HENVENDELSER MODTAGET I HØRINGSPERIODEN

FORSLAG TIL LOKALPLAN MØLLE ALLÉ

Høringssvar

Offentlig høringsperiode fra den 2. september til den 28. oktober 2020.

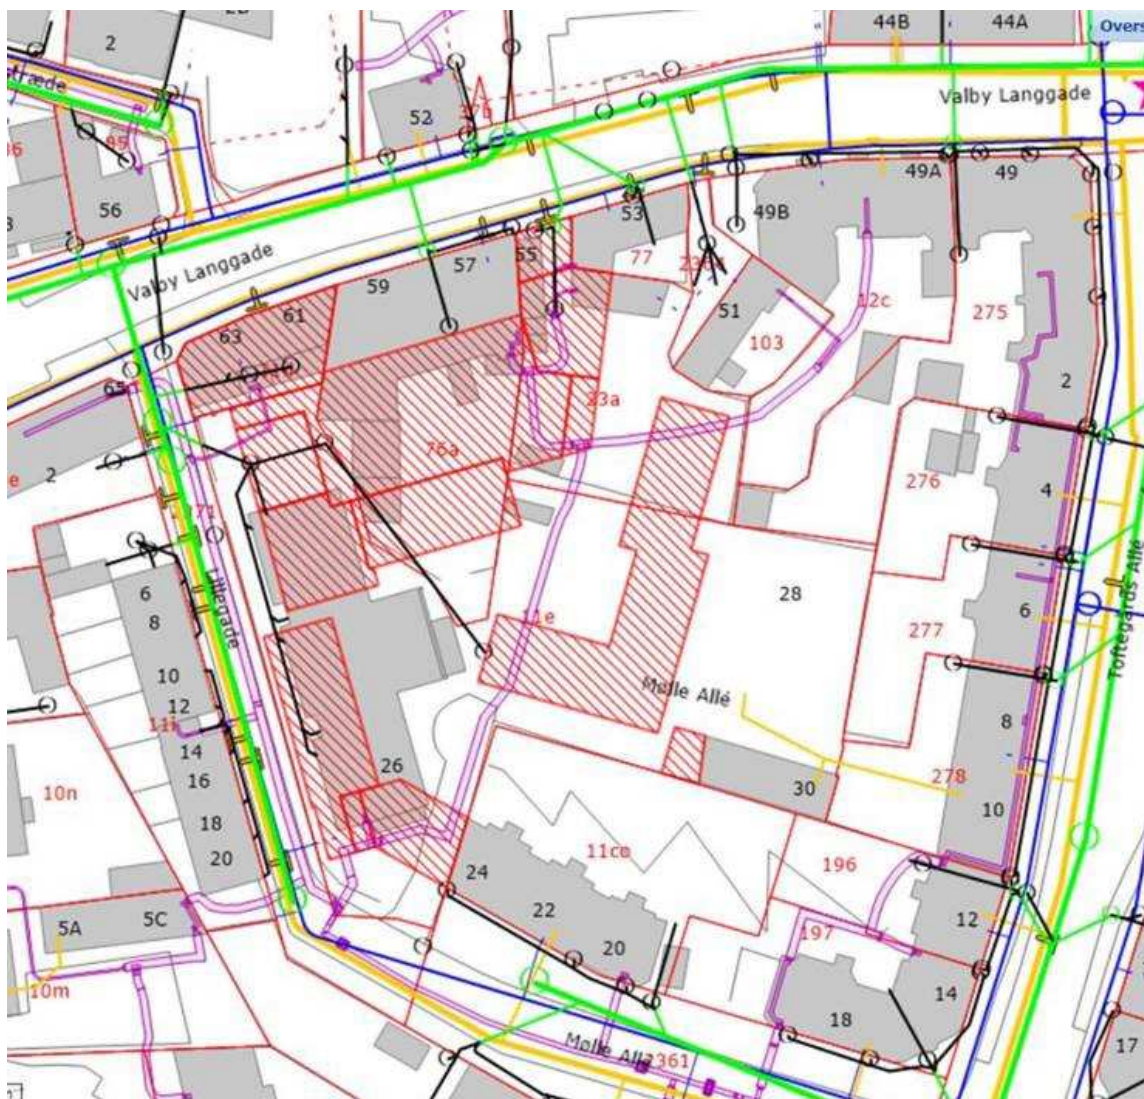
Det forventes at ledningen skal omlægges i forbindelse med udbygningen, for at koble de nye bygninger på fjernvarmenettet. Som det fremgår af kortet nedenfor forsynes varmekunderne i matrikel 12c og 103, Valby via stikket. Da bygningerne i disse matrikler er blivende er det vigtigt at HOFOR inddrages i de konkrete planer for udbygning af området, sådan at det kan sikres af varmeforsyningen til de blivende bygninger kan opretholdes i hele processen.

Foto optaget marts 1987 under istandsættelse af bygningen

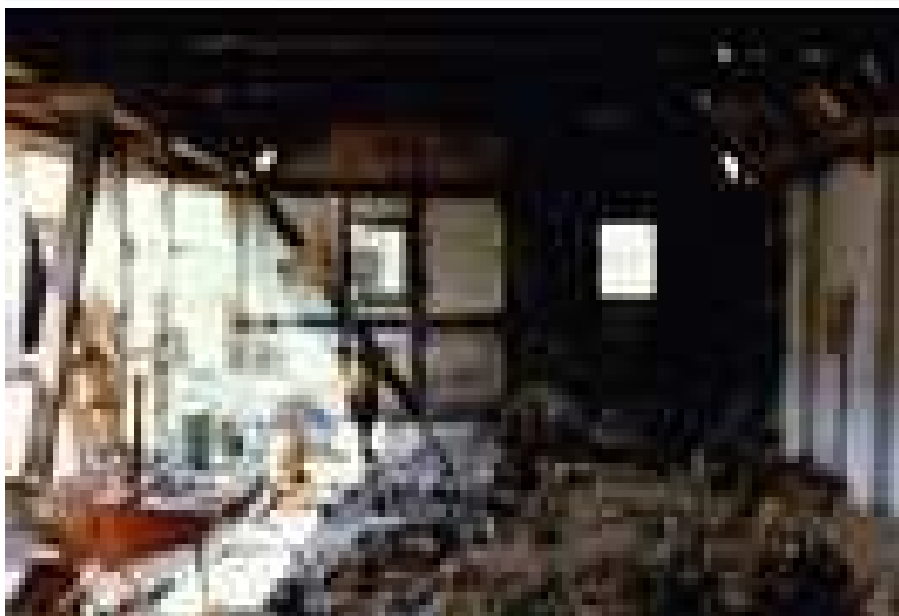
Nedenfor vil vi gøre rede for, hvorfor vi mener, at bygningen er bevaringsværdig, og hvordan vi mener, at afvisningen i lokalplanudkastet af bygningens bevaringsværdi hviler på et fejlagtigt grundlag:

På dette grundlag undrer Valby Lokalhistoriske Selskab og Arkiv sig over den tilsyneladende nedklassificering, og vi må derfor mene, at der er tale om en fejl, som bør berigtiges. Dette vil så medføre, at smedjens bevaringsværdi er højere end den, man er gået ud fra ved udarbejdelse af udkast til lokalplan.

Skitse som viser snit gennem Lillegade

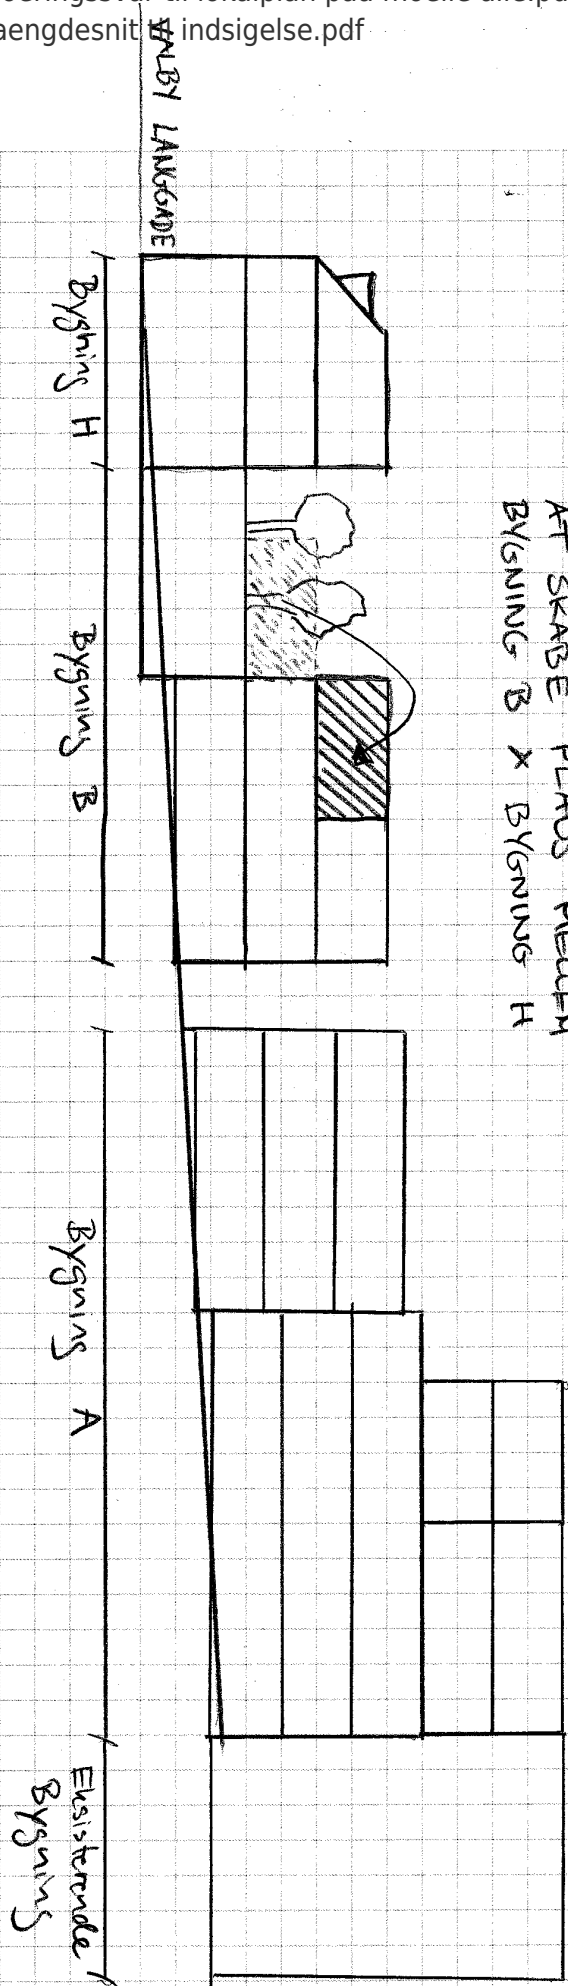
Terrænregulering langs Lillegade kan af hensyn til handicap adgang (niveaufri adgang) blive nødvendigt da der er meget store terrænforskelle. Dette bør indarbejdes i det kommende plangrundlag.

Tegning 4a · Bebyggelsens omfang og placering

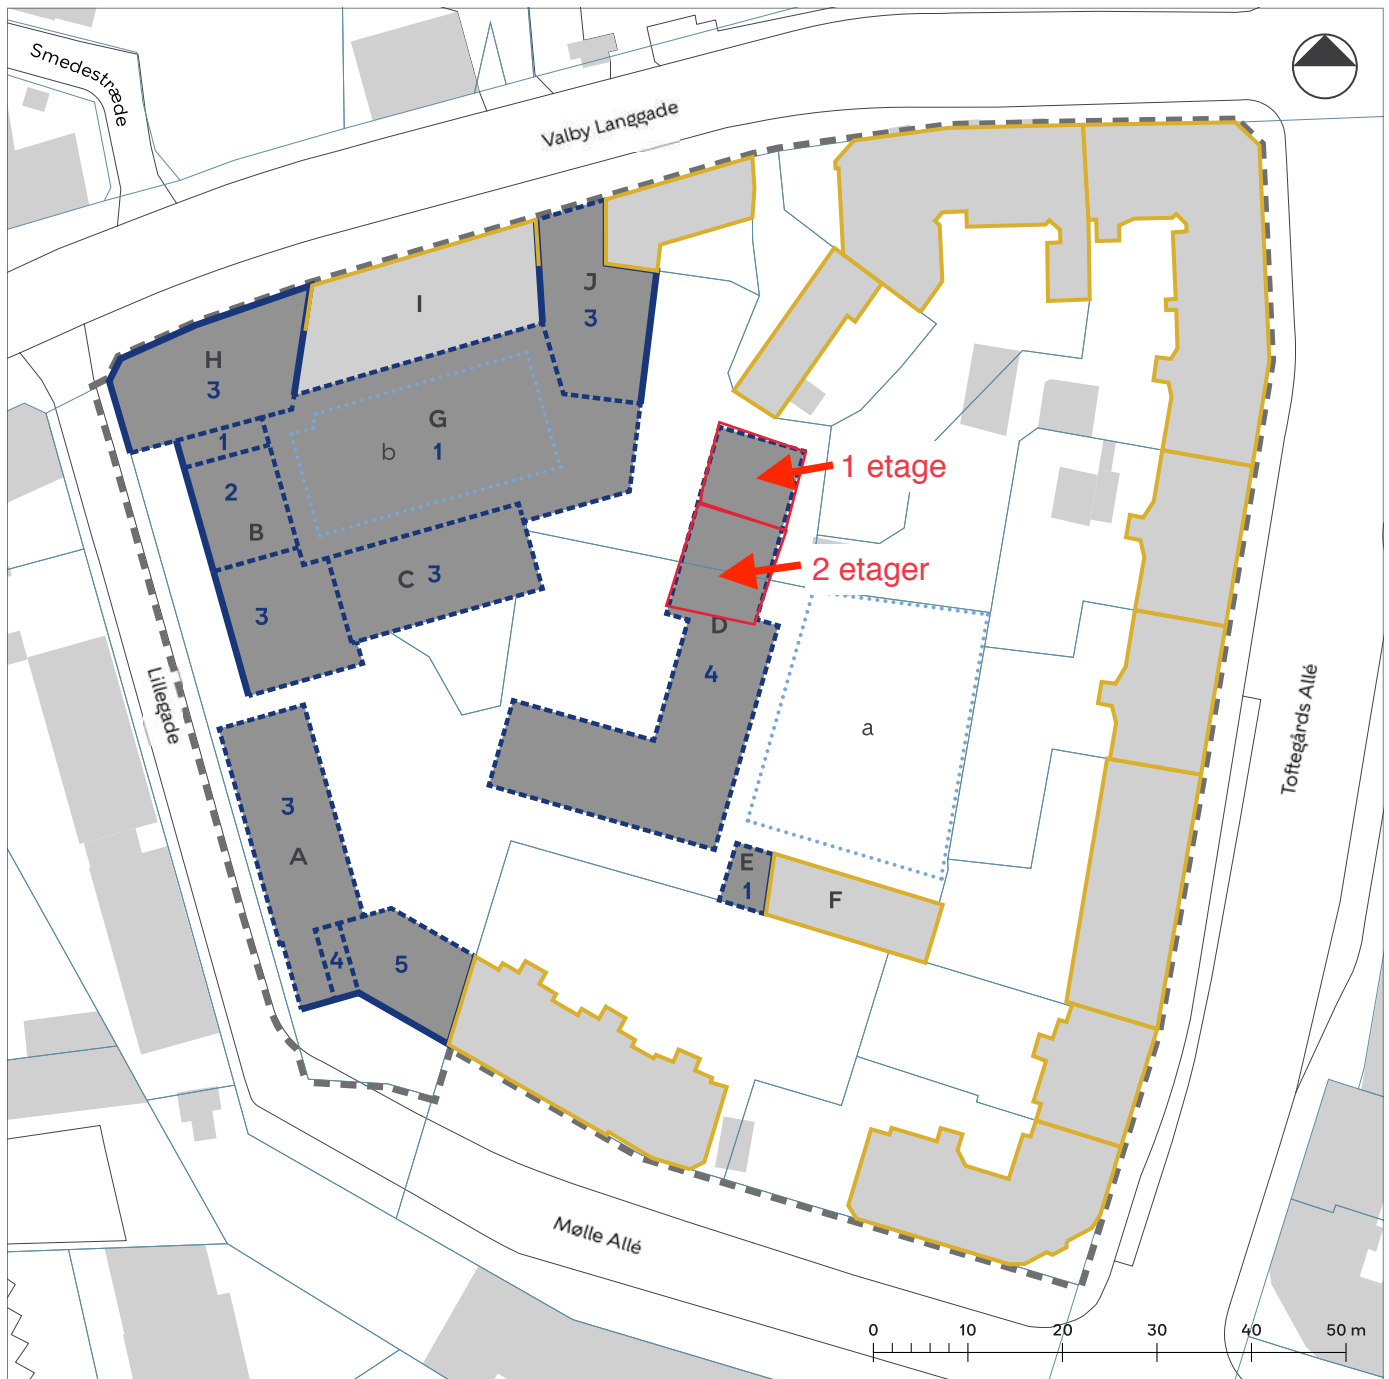
Bygningen (omtalt Bygning D) i gården har stor skyggeindvirkning på mange ejendomme. Men hvis den bygges alligevel må vi insistere på at den i det mindste honorere både lokalplanens grundtanker og afhjælper nogle af de værste gener, som den påfører de nuværende beboere i den nordlige del.

Det vil delvist løse to problemer. Overgangen til Valby Landsby bliver, i overensstemmelse med lokalplanen, nu faktisk en overgang imellem karréerne og den gule by. Den helt absurde overgang imellem nyt og gammelt undgås. Der vil blive mere lys, og ikke mindst mindre "inddæmning" af de mest skygge påvirkede områder i den nordlige del af byggeriet. Omkostningerne i etage m2, må være overskuelige i forhold til byggeriet omfang.
